委員および一般からのご意見

②一般からの流域委員会へのご意見、ご指摘 (2004/12/3～2004/12/21)

《木津川上流の治水計画について》 No.

整備局「渇水シミュレーション」は作為の産物

岩倉(57.4km)地点水位流量曲線図

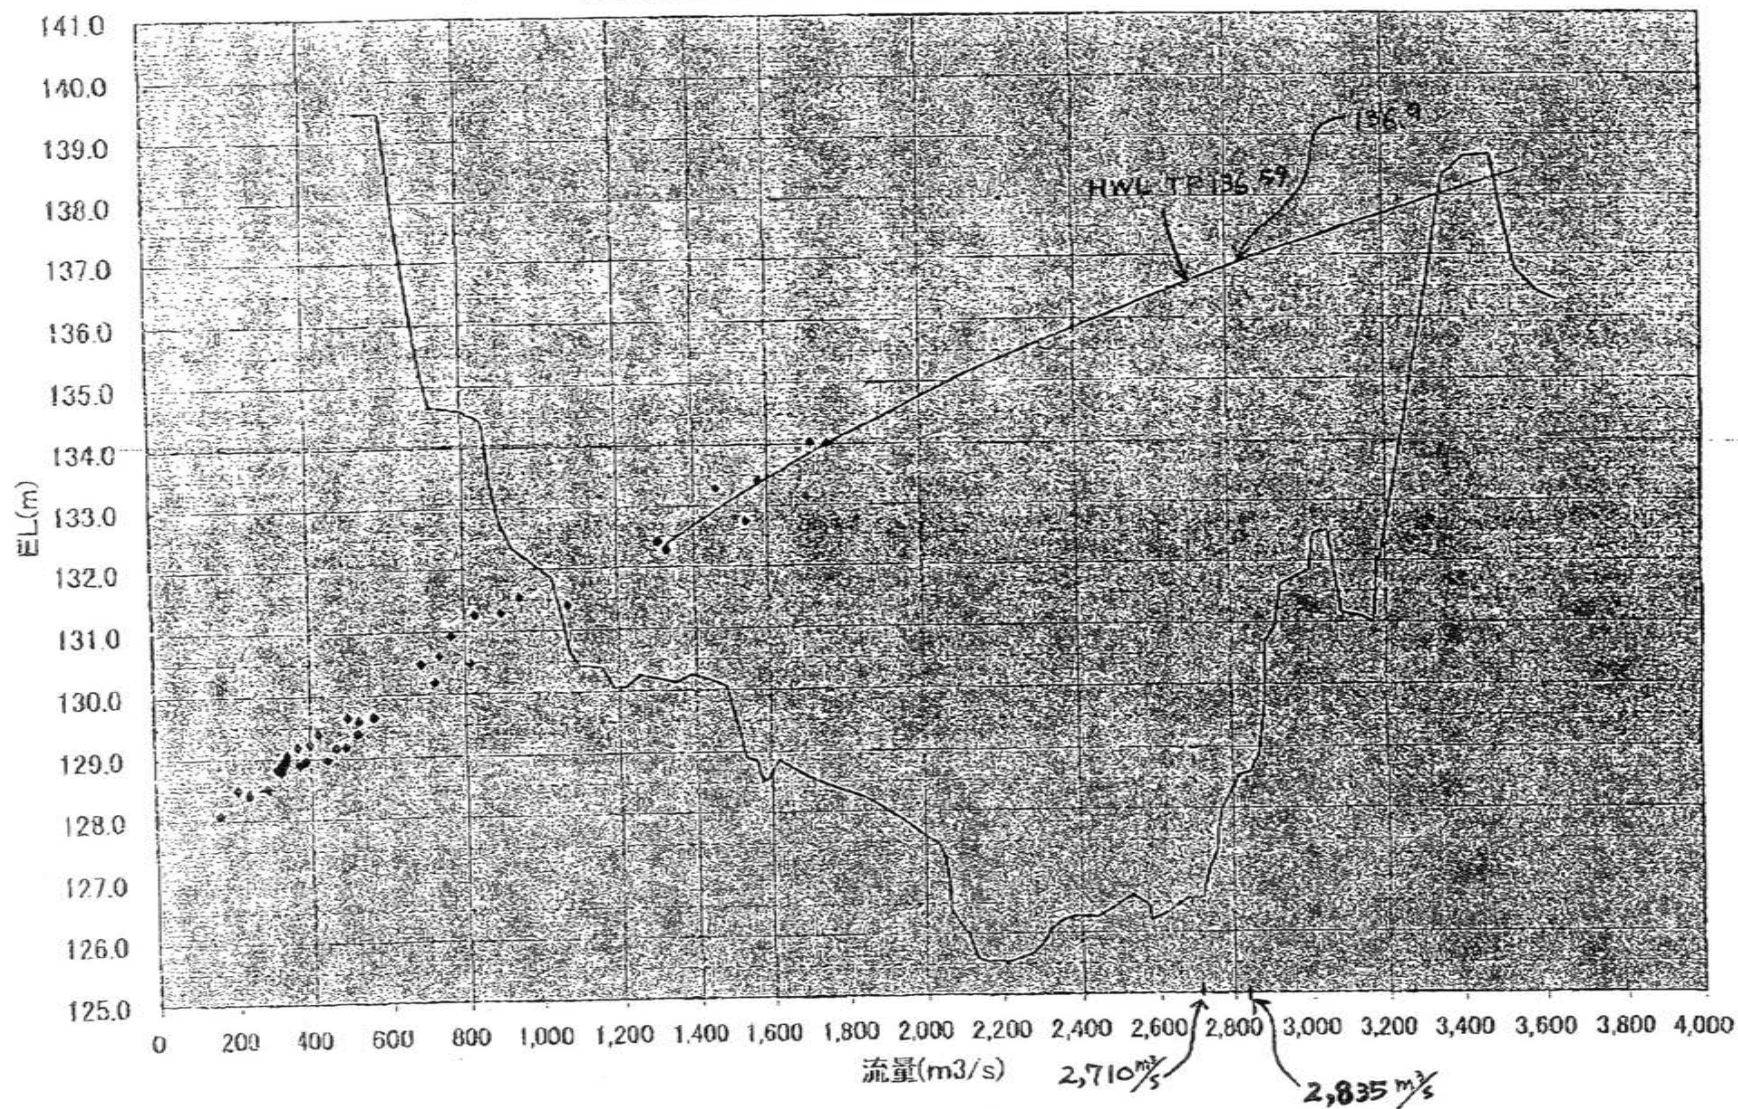
第9回ダムWG(H16.12.1)に提出された資料3-6「岩倉(57.4km)の地点の水位と流量の関係について」の水位流量曲線図なるものは、又もや、これ迄の説明と違い、不透明極まる「嘘つき資料」である。(参考資料C)

又、住民対話集会へ配布された(B)で、HWL TP136.590水位2,940 m^3 を示している。しかし、(C)は、2,835 m^3 (TP136.9)である。(B)のHWL TP136.590は、TP136.9のマチガイであろうと修正計だが、105 m^3 も違っている。その上、(A)と比べ、1,300 m^3 付近のH9-29番とH9-31番のプロットがマチガッている。

大事なことは、現況(H15年度)の岩倉地点(57.4km)での横断面積と河底高さであり、平成6年からも測量横断面図が数回にわたり変っている。そのうち何回かは河道改修の人為であろう。この事から、河道変更前の平成6年の高水位低流量にもたれかかるべきではないと、指摘する。(C)の水位流量曲線の秘密は、強く恣意的であり、これ以外の資料を持たず、綿密な検討が出来ないダムWGメンバーにとって、このような情報操作は危険極まりないものである。私のこれ迄の流域委員会への意見書No.522、No.530をお読み戴きたい。

琵琶湖流域年降水量の変化

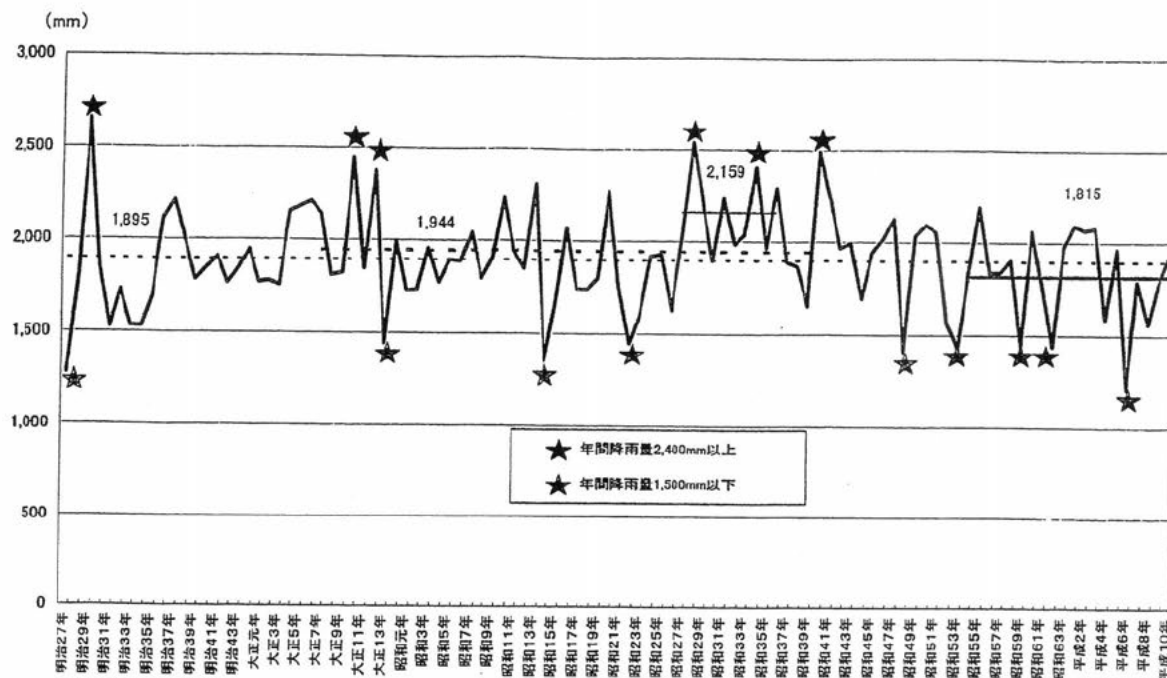
今回の「利水についての中間とりまとめ」においてもその冒頭に“淀川水系においては、近年の少雨化傾向等に伴い、・・・”とあるように、近畿地方整備局の一連の渇水論議の背景にはこの「少雨化傾向」があります。同局は〔資料1〕のグラフを示し、

との議論をこれまで展開して来た訳です。しかし仮に「近年の少雨化傾向」を認めるとしても、果たして将来はどのようなのでしょうか？今後も少雨化傾向が続くのでしょうか？

「どうもそうでは無い」というのが最近の新聞論調であることはご承知のことかと思いますが（→資料2、資料3、資料4）、気象庁や研究機関の説明によれば、地球温暖化の影響もあって21世紀の日本は逆に多雨化に向かい、特に梅雨期と夏期の降水量が増えると言うのです。つまり将来は「多雨化傾向」という訳です。ダム計画は将来予測に立脚すべきですし、100年に一度の未曾有の渇水を言うのであれば尚更のこと、丹生ダム・大戸川ダムに渇水対策容量を設けるべきとする整備局のそもそもの前提が根底から覆ることになります。

<検討結果>

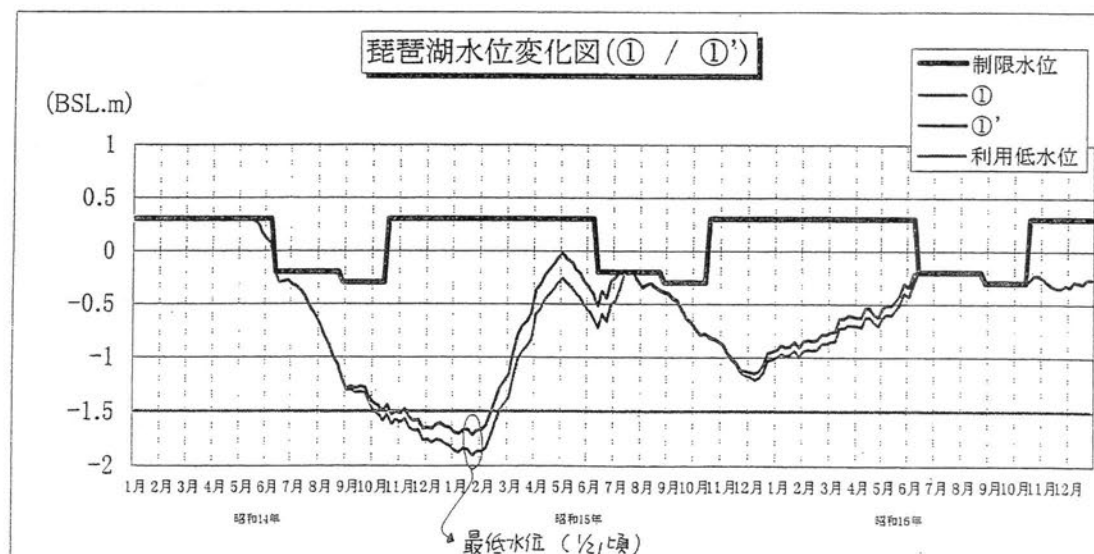
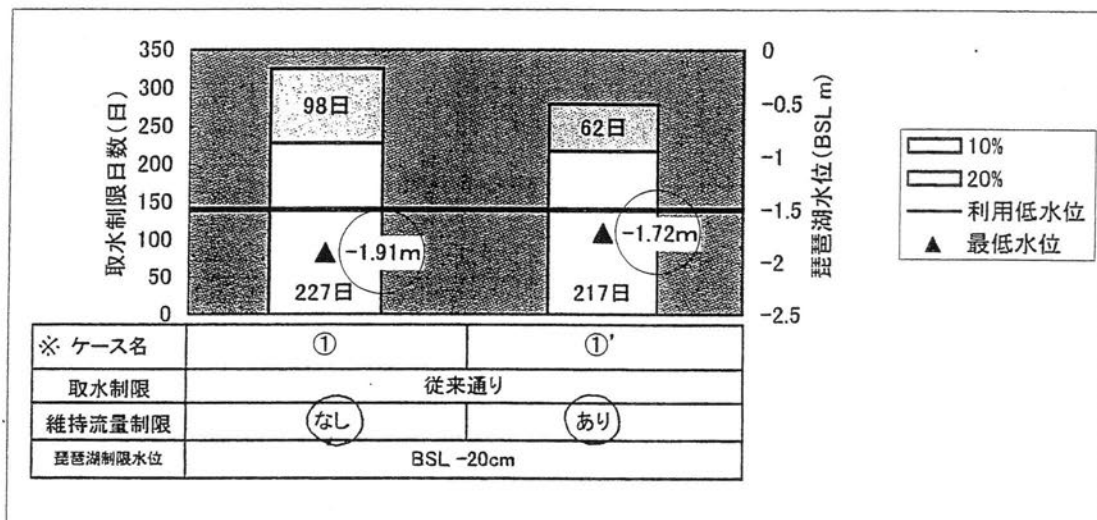
近畿地方整備局は昭和14年～16年渇水シミュレーション(→資料1)において、「取水制限」と「維持流量の放流制限」(以下では「維持流量カット」と言う)の双方を実施した場合でも、琵琶湖水位はBSL-172cmまで低下し、利用低水位(BSL-150cm)を下回ってしまうとし、大阪府などの利水撤退により生じる丹生ダム・大戸川ダム貯水池の余剰容量(約1億1000万m³)を「渇水対策容量」に転換しておく必要性を示唆している。しかしこのシミュレーションには下記の2つの大きな欠陥が内包されており、これらを適正な形に修正すれば、琵琶湖水位が利用低水位を下回ることはいない。

(欠陥1) 維持流量カットの設定値が最大でも14m³/sに過ぎず、平成6年渇水の実績と比べても余りにも低い。

(欠陥2) 10%、20%の取水制限を行ったとしているが、これは単なる数字のマジックでしか無く、上水・工業については実質上なんらの取水制限も行われていない。

このシミュレーションでは琵琶湖水位の低下に応じて 10%, 20%の取水制限が行われた形となっていますが、問題は何に対する 10%, 20%であるかということで、このシミュレーションではそれがこの年（H13年）の年最大取水量（7月のある日に発生したこの年最大の取水量の日の言わば突出した値）の 10%, 20%と設定されている所が問題なのです。湖水位が－90cm を切る8月下旬以降は取水量自体が夏場のピークを過ぎて低下しているため、その値自体が年最大取水量の 90%, 80%を下回り、10%, 20%をカットしたところで実質上、なんらカットしたことにならないのですが、（資料1）ではこの事実は完全に伏せられています。

整備局のシミュレーションでは、たとえ取水制限、維持流量カットの双方を実施しても琵琶湖水位はBSL－172cm まで低下するとしています。一方、丹生ダム・大戸川ダムから「利水」が総撤退した場合の貯水池余剰容量は約1億1000万m³ですから、これを琵琶湖面積674km²で割ると16cm です。つまりこの水量全量を湖水位の維持に使用した場合でも、その水位はBSL-156cm まで低下することになり、整備局が“これを下回ると断水を含む大幅な取水制限が必要”として、常々その死守を強調している「利用低水位」を実はキープ出来ないのです。これでは一体何のための「渇水対策容量」なのか、分らなくなります。
